בית ספר מקיף א'

סיכום מבדק שנתי-מבדקי בטיחות מנהל חינוך

תאריך המבדק-א' 5/2/2023

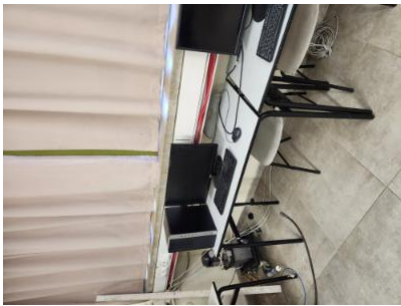
- ארונות, ספרייות וכונניות יהיו מקובעים למניעת התהפכות-1-חדרים 159 / 161 / 165 / 178. מפגע גורף-ארונות לא מקובעים לקיר- - -
20: 12 5-5-6/2023 מפגעים קבועים וניידים
